敦賀発電所2号炉
ボーリング柱状図の記事欄に係るご指摘への回答
補足説明資料5
総点検結果(2)
②ボーリング柱状図記事欄以外の比較

令和2年6月4日
日本原子力発電株式会社

本資料は、ボーリング柱状図の記事欄以外について比較を行い、記載が変更されている箇所を抽出し、その内容、変更理由を確認したものである。

柱状図(0.00m~35.00m)

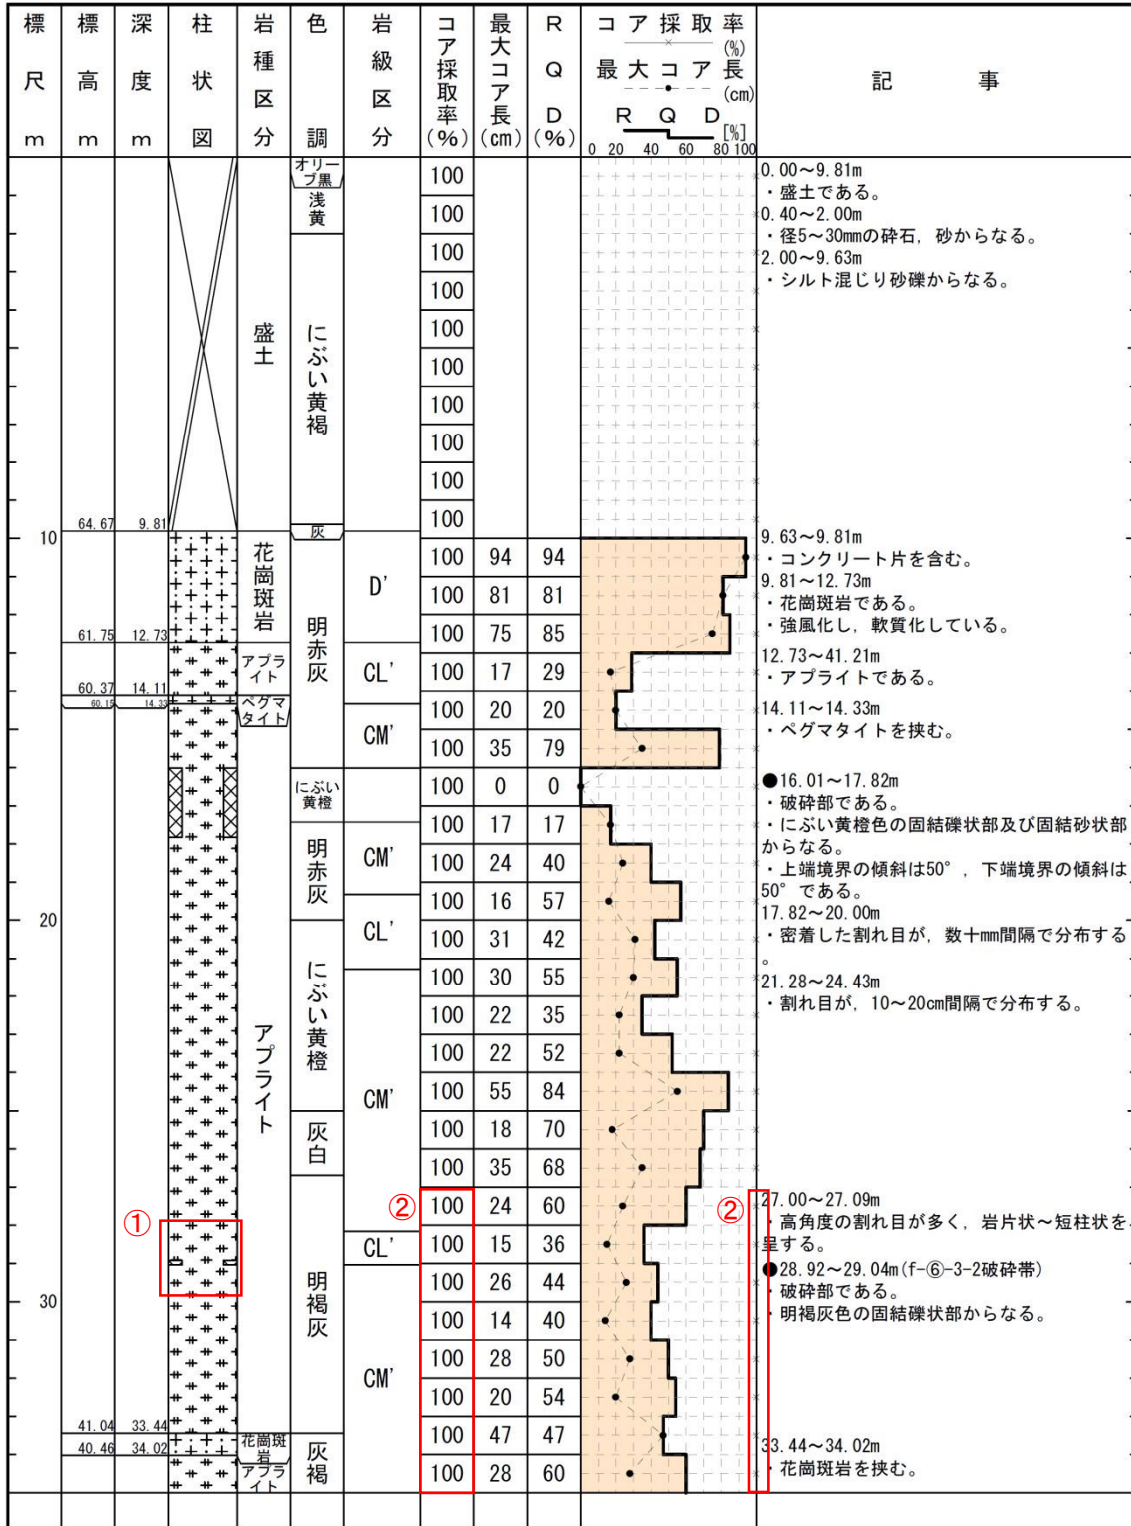
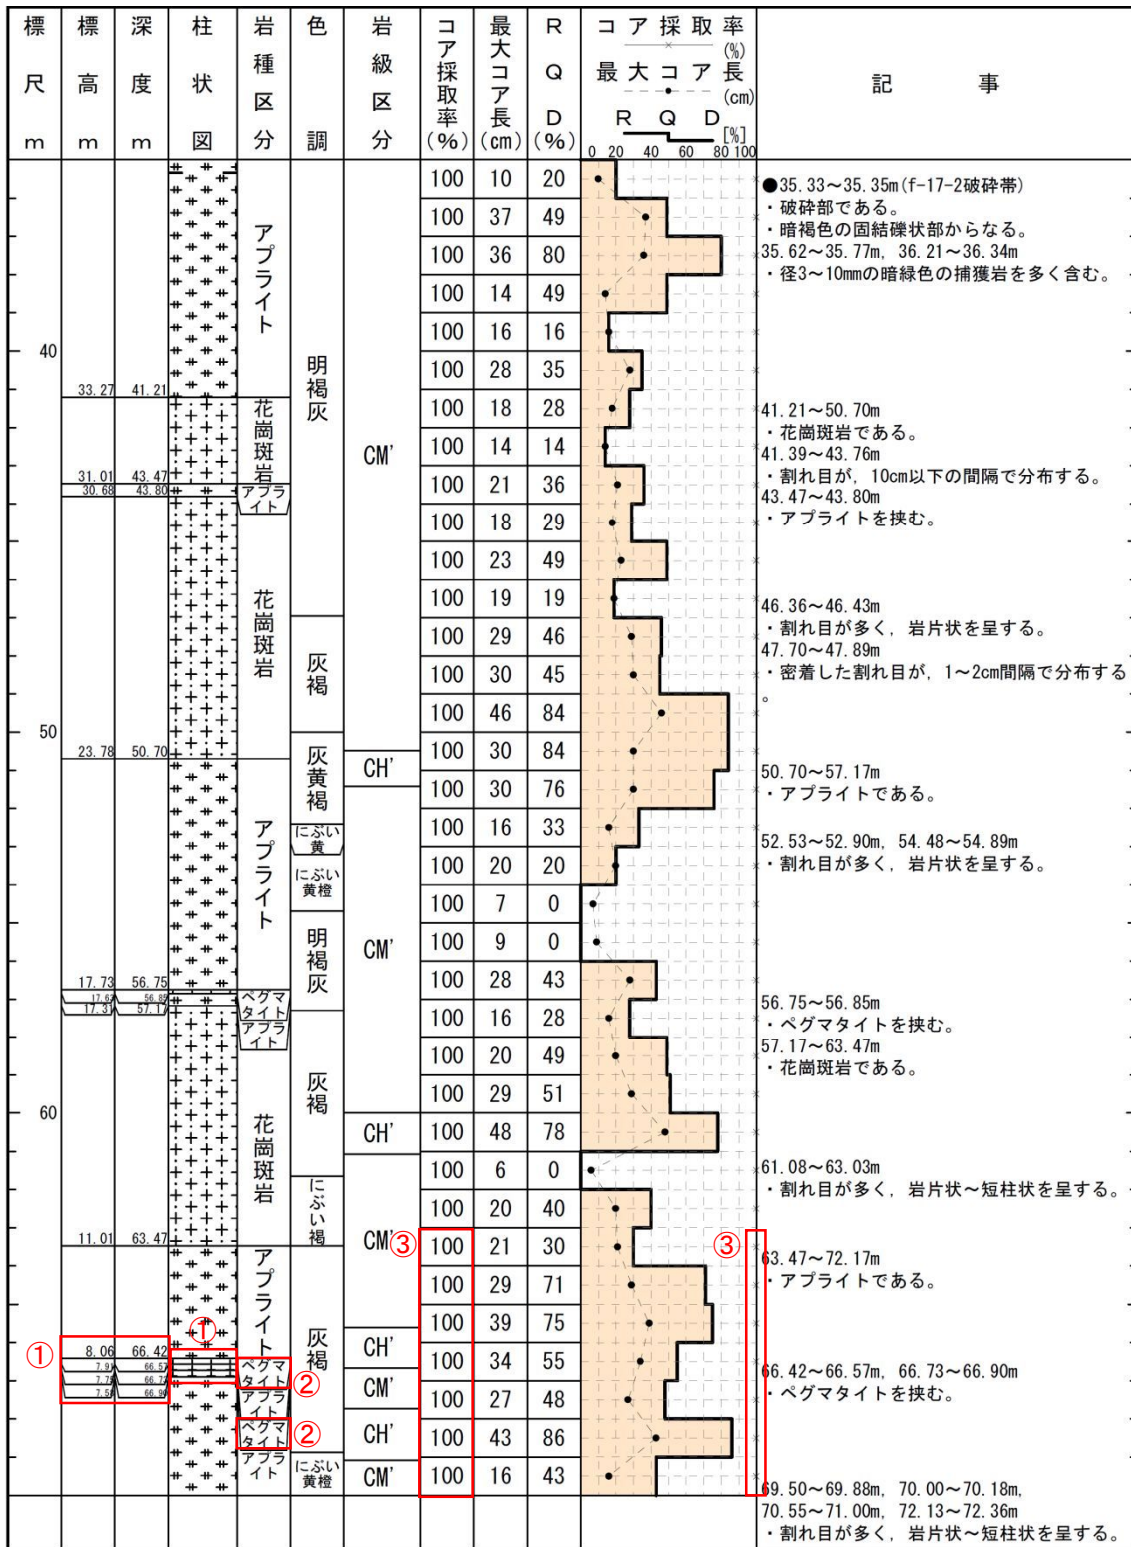
- 1-1(分類d)①
記事欄の記載変更に伴う変更。(破碎部模様の変更)
- 1-2. 1-3(分類b)②
報告書の記載漏れを修正したため。

- 1-4(分類d)①
記事欄の記載変更に伴う変更。(破砕部模様の変更)
- 1-3(分類b)②
報告書の記載漏れを修正したため。

柱状図(35.00m~70.00m)

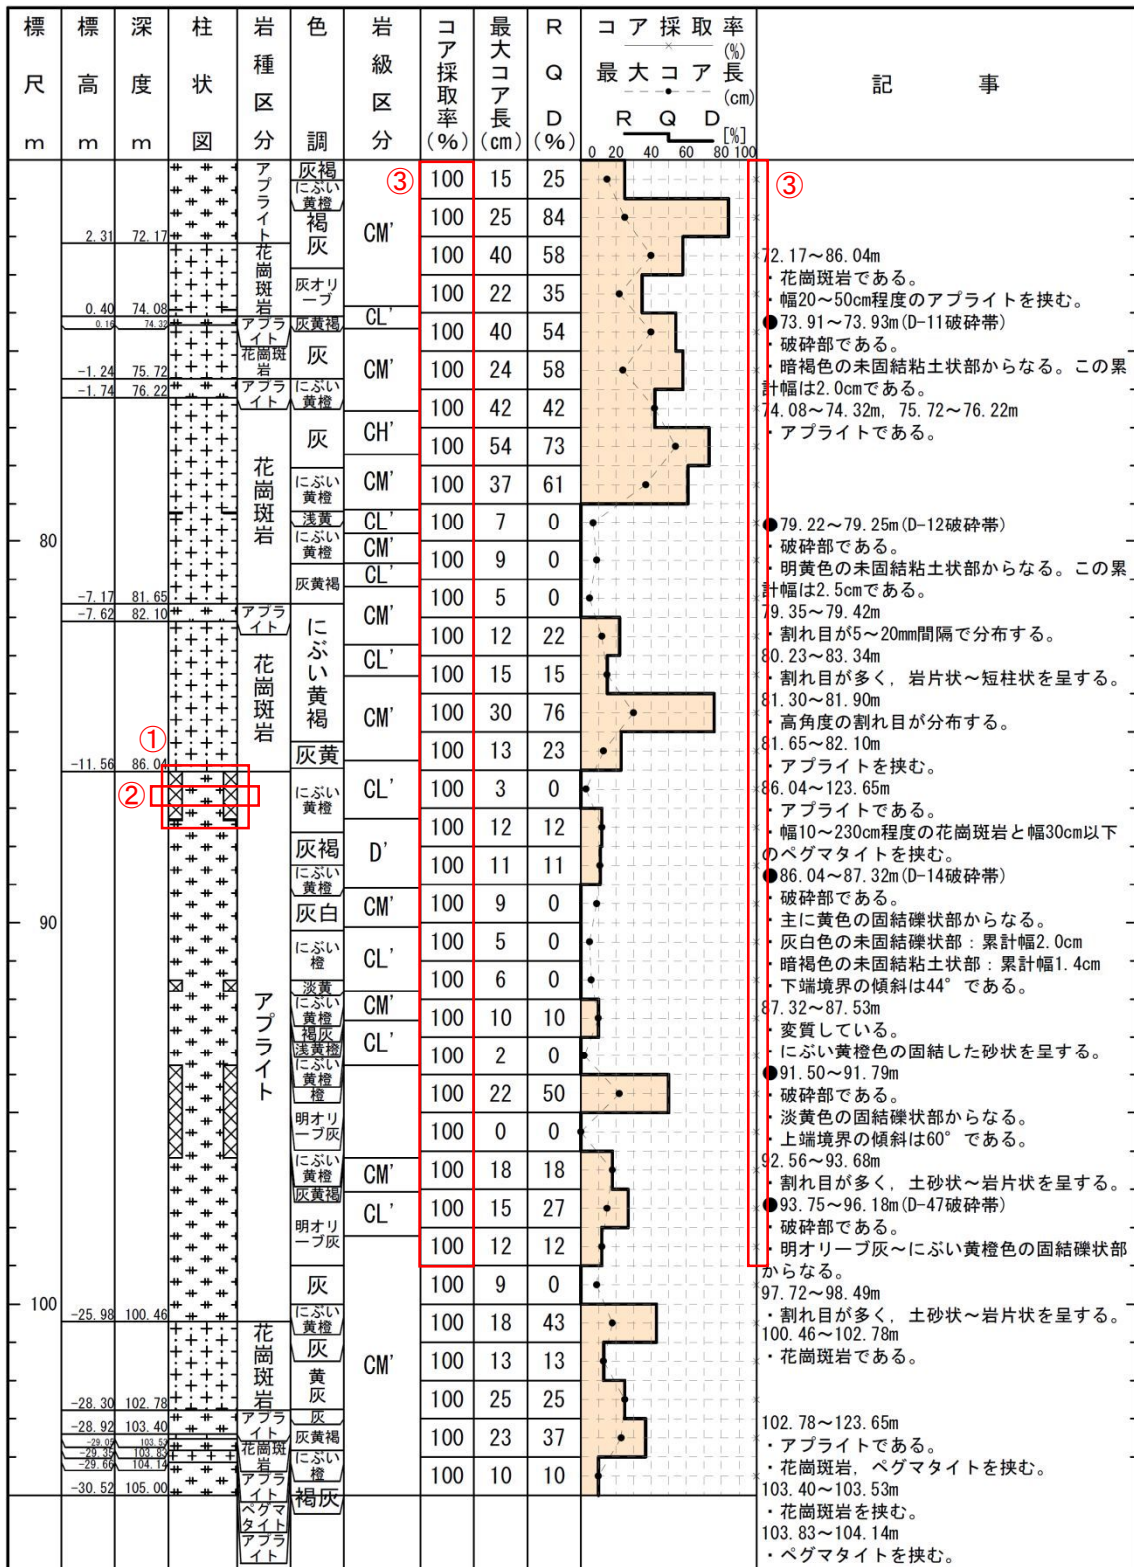
- 1-12~1-20(分類c)①
岩種区分に”ペグマタイト”が追加されたため。
- 1-21, 1-22(分類c)②
報告書の記事にあった”ペグマタイト”を反映させたため。
- 1-3(分類b)③
報告書の記載漏れを修正したため。

柱状図(70.00m~105.00m)

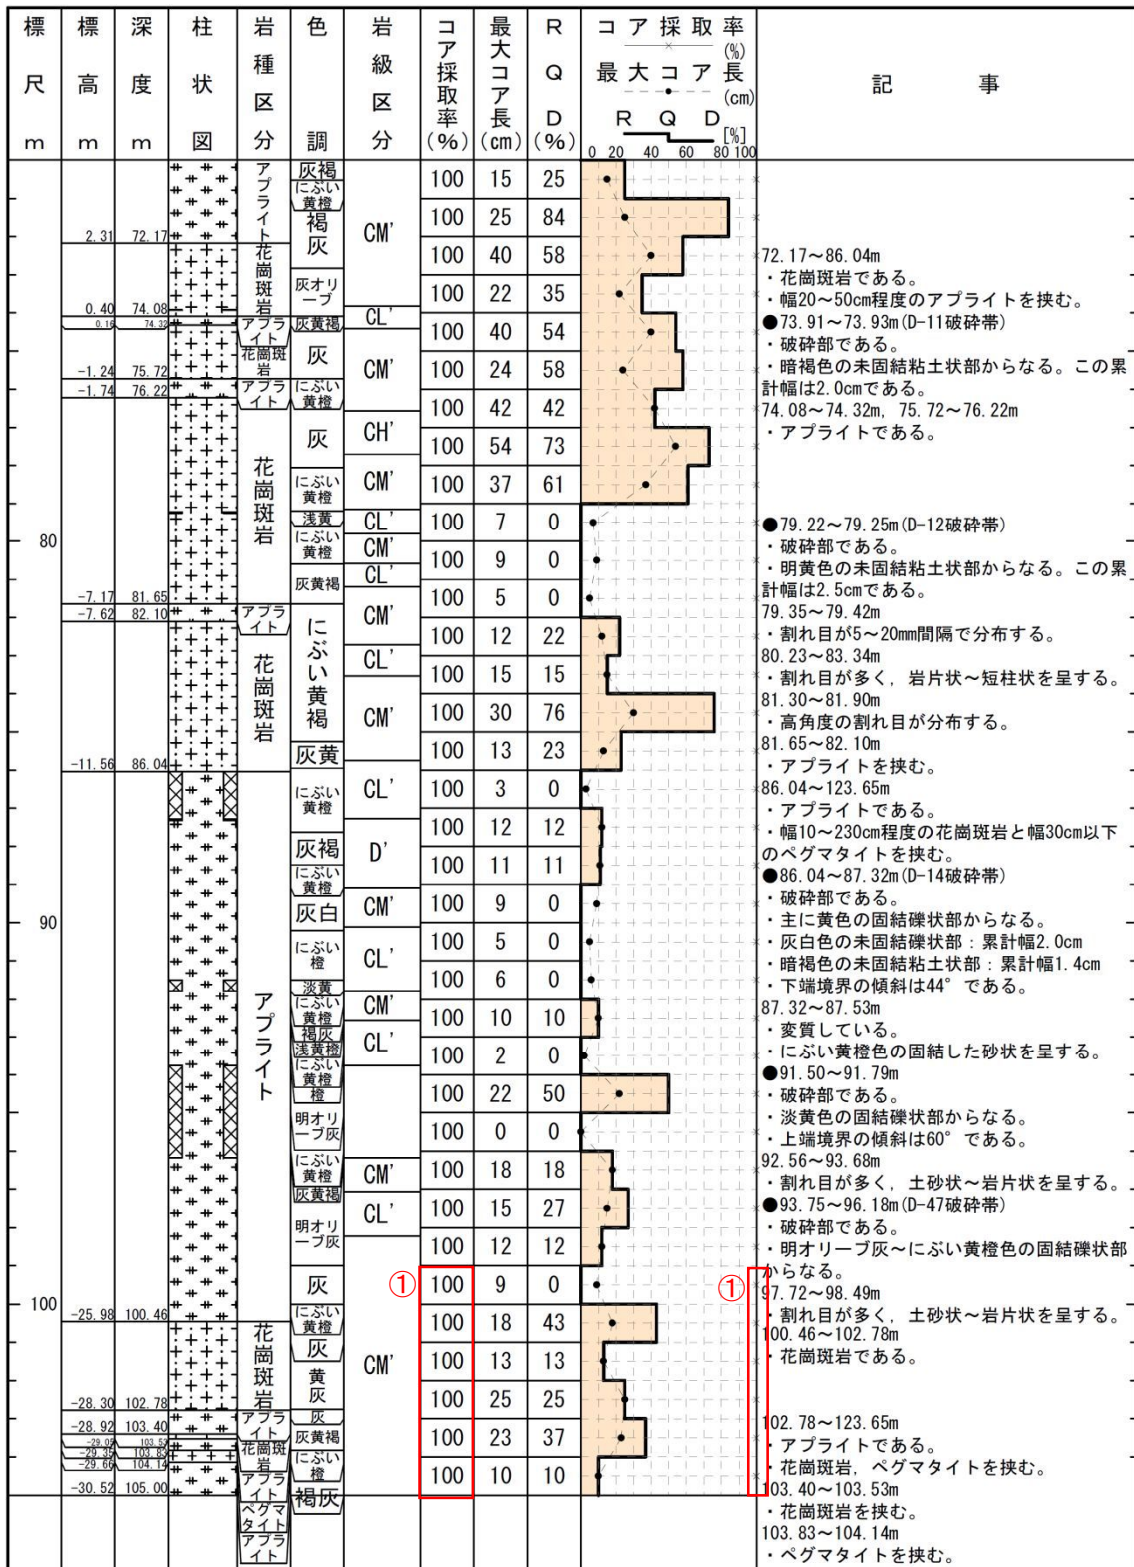
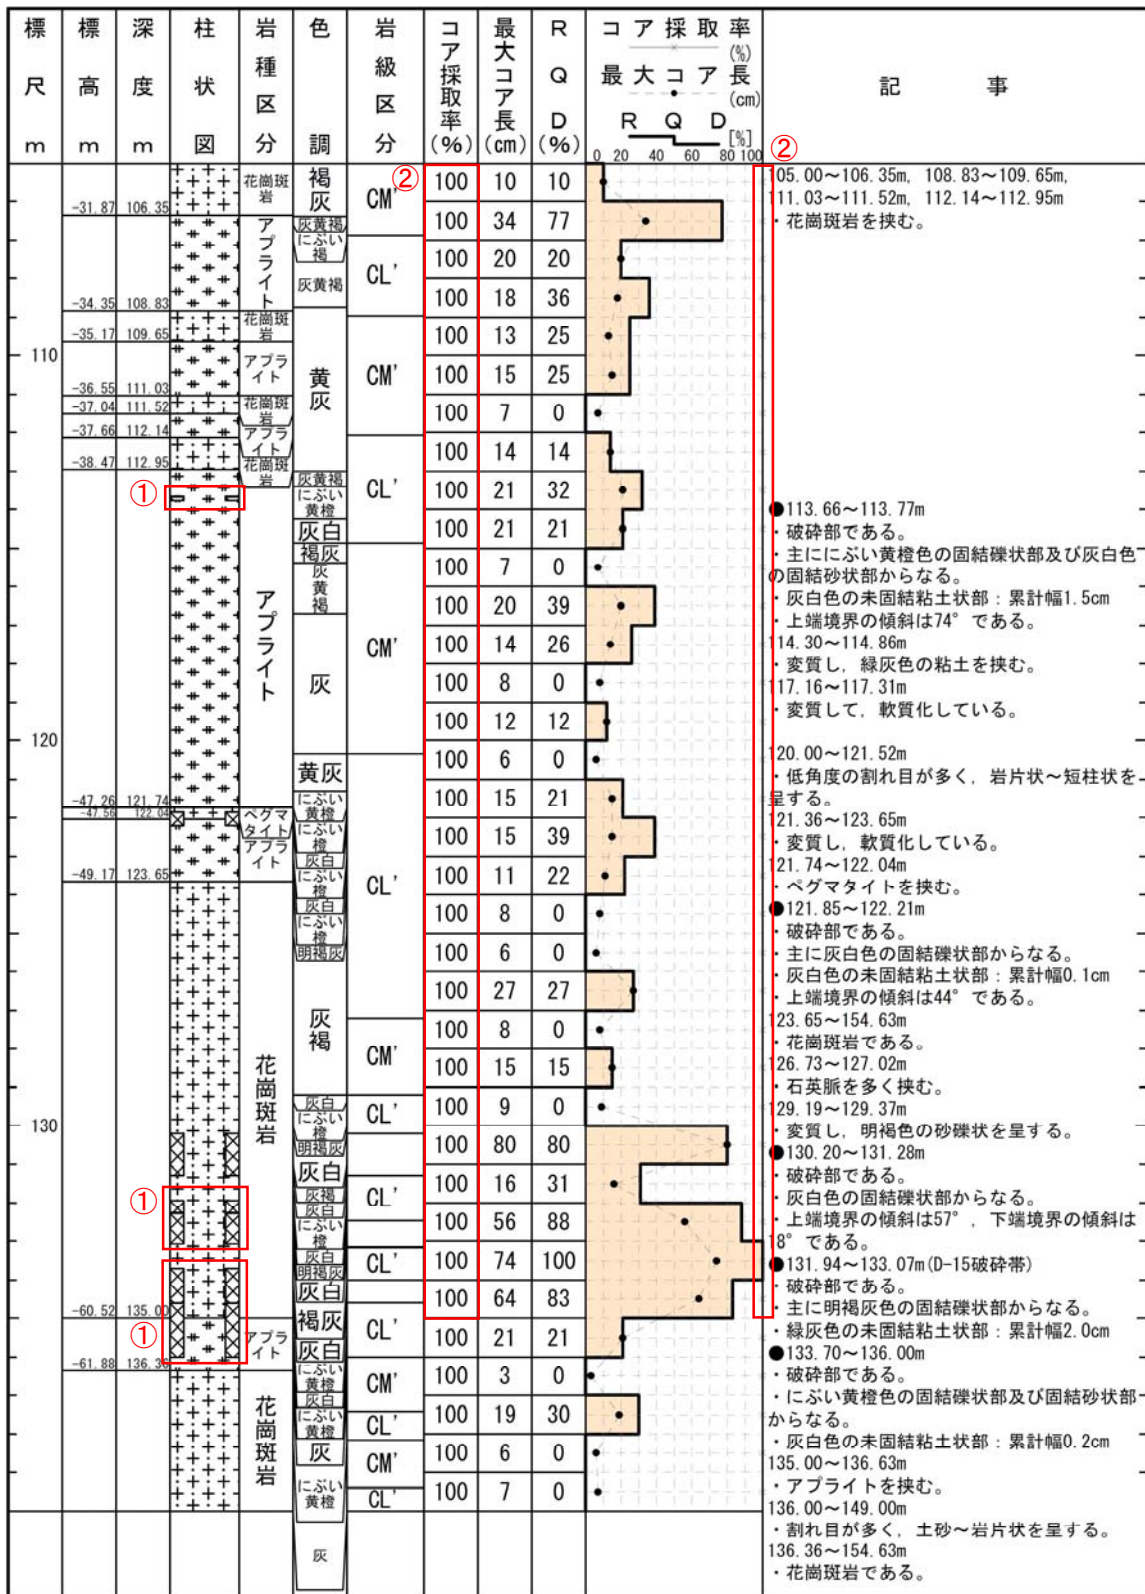
- 1-23(分類d)①
記事欄の記載変更に伴う変更。(破碎部模様の変更)
- 1-24(分類b)②
誤記の修正。
- 1-3(分類b)③
報告書の記載漏れを修正したため。

1-3(分類b)①
報告書の記載漏れを修正したため。
